## ②改善箇所説明図

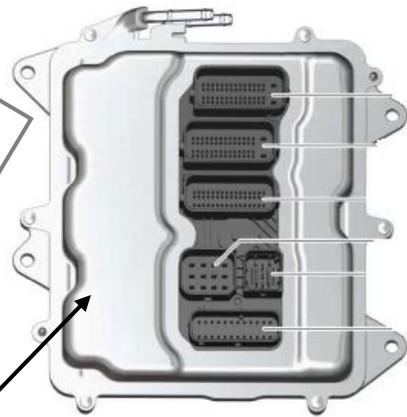
基準不適合発生箇所

エンジンコントロールユニット (DME)

### 不具合の内容

燃料の圧力を制御しているエンジンコントロールユニット (DME) のプログラムが不適切なため、燃料の圧力が低下することがある。そのため、燃料の供給が不足し、警告灯が点灯して、最悪の場合、走行中にエンストするおそれがある。

### 改善の内容

全車両、エンジンコントロールユニット (DME) のプログラムを対策プログラムに書き換える。

識別：プログラムのバージョンを確認することによって、識別が可能である。
